CITTA' DI TORINO

OGGETTO: Variante parziale 183 al PRG Stige – Fiori Alpini
Area compresa tra la ex SS11, la strada Settimo, ed il confine comunale
con San Mauro Torinese
Parere circa la verifica di compatibilità con il
Piano di Classificazione Acustica

Figura 1: PRG; stato di fatto e proposta di variante urbanistica

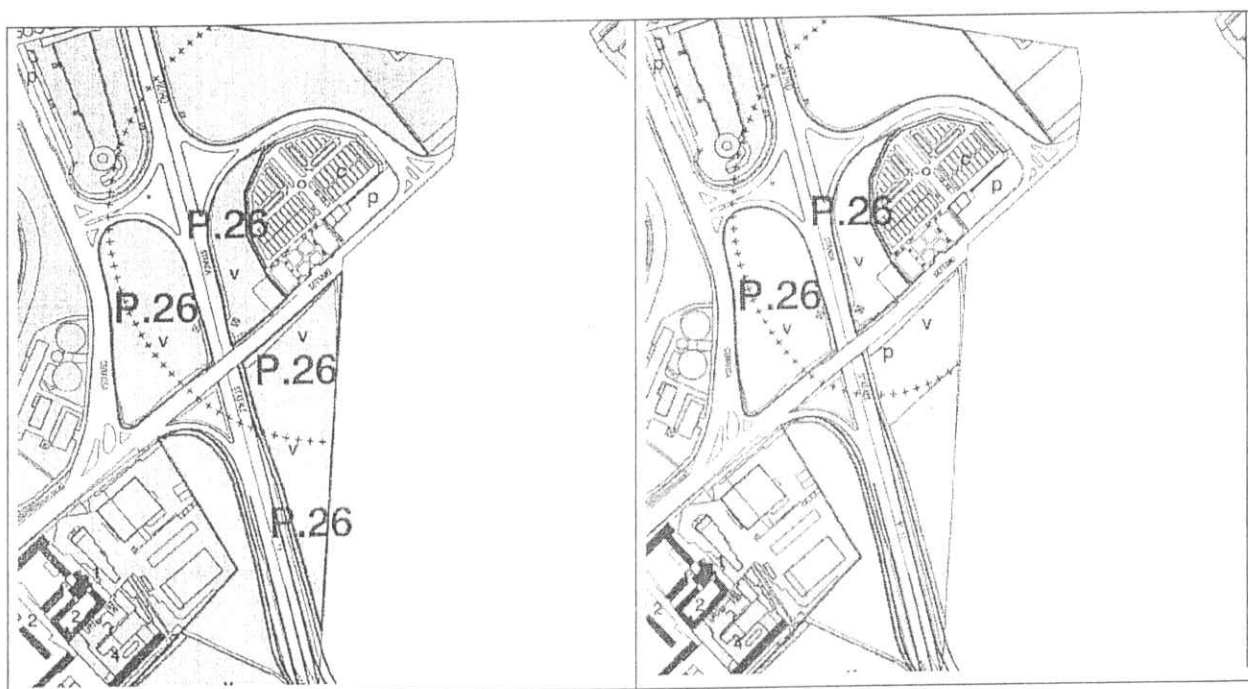
Il documento evidenzia la compatibilità delle nuove previsioni, proponendo tuttavia una revisione della vigente classificazione (classe III, aree di tipo misto) che preveda la riclassificazione dell'area in classe V e l'inserimento di due fasce cuscinetto a nord, al fine di risolvere parzialmente l'accostamento critico con l'area cimiteriale classificata in classe I (aree particolarmente protette).

Le revisione ipotizzata non è formalmente corretta perché induce un nuovo accostamento critico non presente nel Piano approvato.

Il Settore ha pertanto formulato un'ipotesi alternativa che è illustrata nelle tavole allegata e che, in sintesi, porta ad una classificazione della nuova area industriale in classe IV e

all'inserimento delle fasce cuscinetto necessarie al rispetto delle disposizioni di cui all'Art. 6, comma 3 della L.R. 52/00 e del punto 6 dei criteri generali della D.G.R. 6 agosto 2001, n. 85 – 3802I “Criteri per la classificazione acustica del territorio” in relazione alla presenza dell'area cimiteriale prossima all'area in oggetto.

Con riferimento alla variante urbanistica (Figura 1), in tabella 1 è sintetizzato il processo di classificazione.

Nell'area risultante dal processo di omogenizzazione (20293 m²) sono inserite due fasce cuscinetto, rispettivamente classe II (2320 m²) e classe III (5108 m²).

Come si può osservare il processo di omogeneizzazione porta ad una classificazione dell'area produttiva IN in classe IV, il che comporta emissioni sonore più contenute e, limitatamente al contributo del rumore industriale al clima acustico dell'area, appare coerente con le richieste e i pareri già espressi dagli enti competenti in materia ambientale (ASL e ARPA Piemonte).
